Evidenční list, návrh změny stavby / projektové dokumentace - je podkladem pro změnu ceny díla dle smlouvy o dílo č. 8500008148 ZMĚNOVÝ LIST č. 023

Stavební akce:	"Napojení severního Rokycanska na dálnici D5, I. etapa" č.projektu: CZ.06.03.01/00/22_022/0002370
----------------	---

Dotčená část stavby:	SO104.2 Přeložka silnice III/2322 - východní část		
Název / označení změny:	Přípočet frézování napojení nových AB vrstev		
Podklad pro změnu:	Skutečný stav na stavbě		
Návrh pro změnu podal:	Zhotovitel	Dne:	15.07.2024
Zdůvodnění a popis změny: Frézování pro napojení nových asphaltobetonových vrstev vozovky. Původní PDPS uvažuje pouze demolicí asfaltového souvrství stávajícího vozovky.			
Změna se týká položek: viz příložený rozpočet			
Způsob ocenění změny:	Jedná se o položky, která se nachází ve smluvním rozpočtu / dle cenové soustavy URS / individuální kalkulace		
Vliv změny na termín dokončení díla:		NE	
Vliv změny na cenu díla:		ANO	
Náklady na změnu celkem:			4 965,95 Kč
přípočty celkem:			4 965,95 Kč
odpočty celkem:			- Kč
Přílohy:	položkový rozpočet s uvedením zdroje JC situace obrázková příloha obrázková příloha ÚRS stanovisko AD stanovisko TDS		
firma	Jméno	Datum	Podpis
zho

SO 104.2

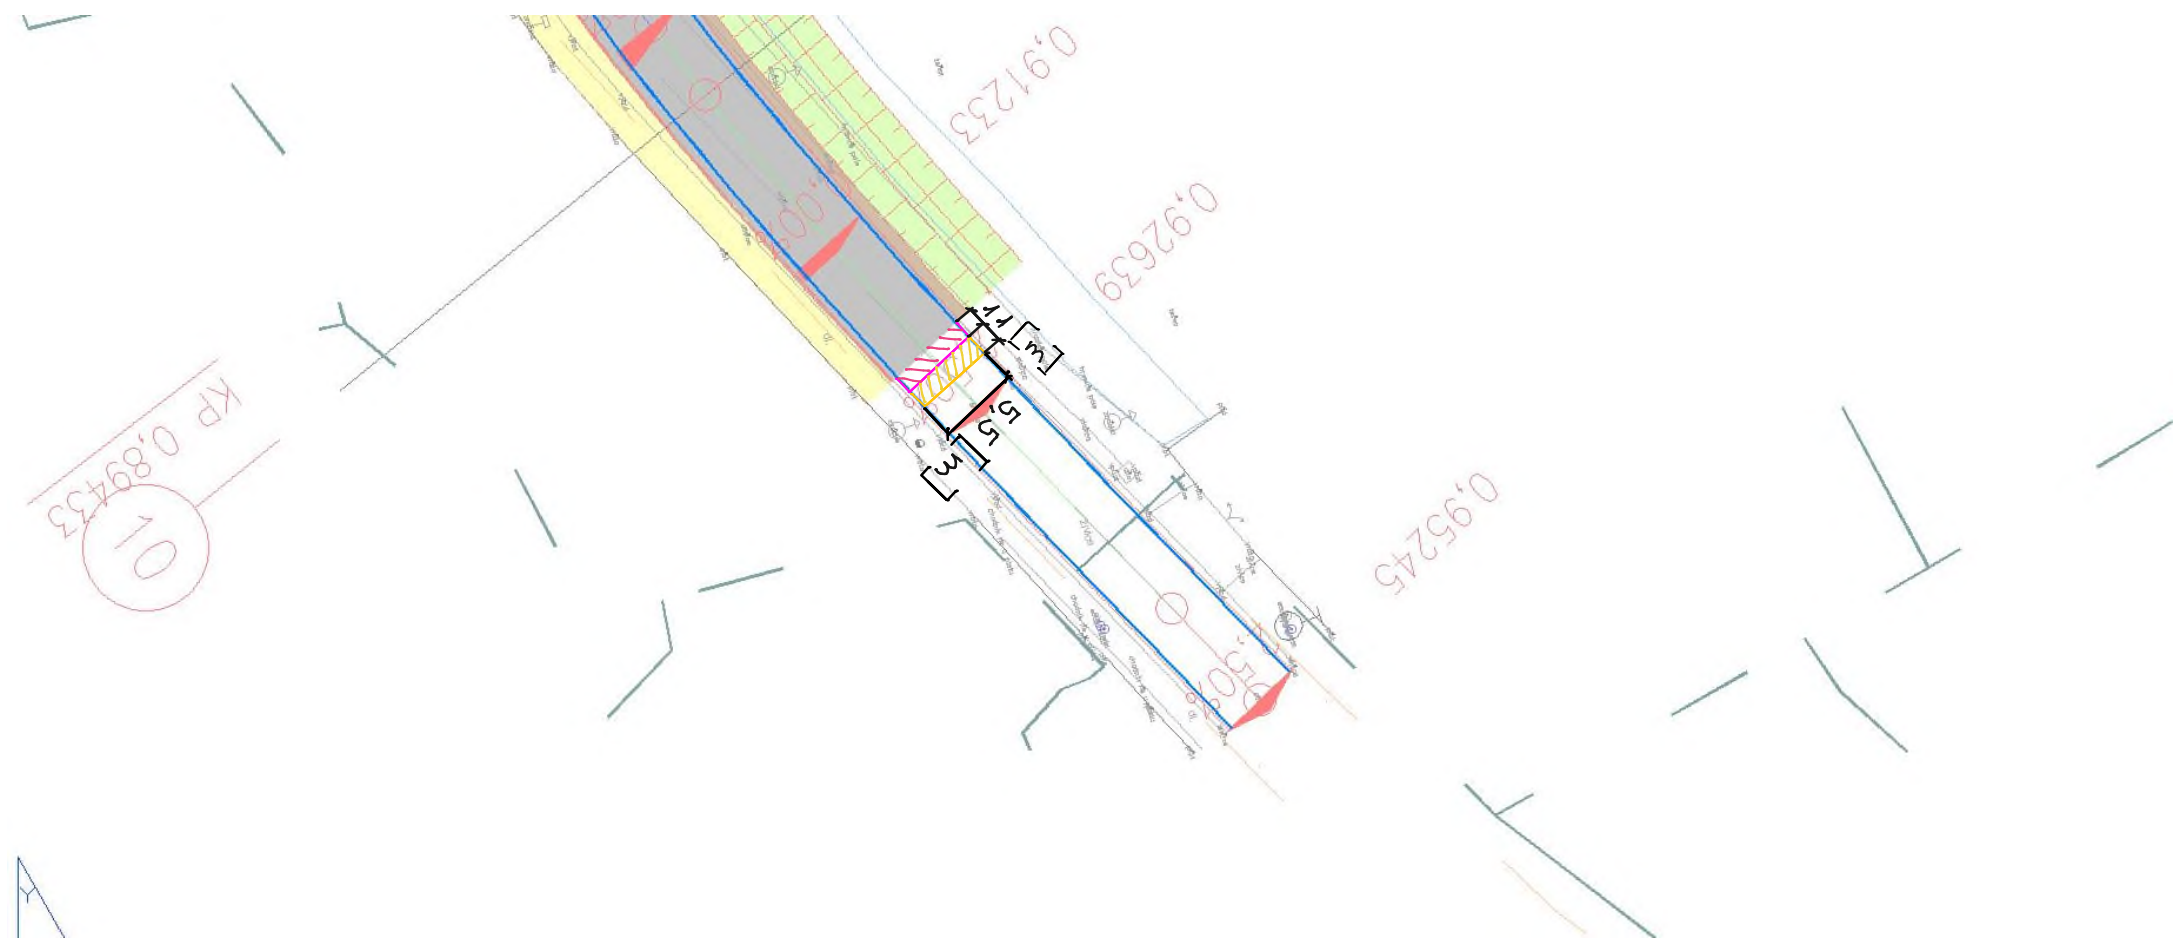
Doplnění frézování napojení nových asfaltových vrstev vozovky. PD uvažovala pouze demolici asfaltového souvrství stávající vozovky.

Nejedná se o změnu technického řešení.

AD souhlasí s navrženou změnou.

Stanovisko TDS: TDS souhlasí se změnou.
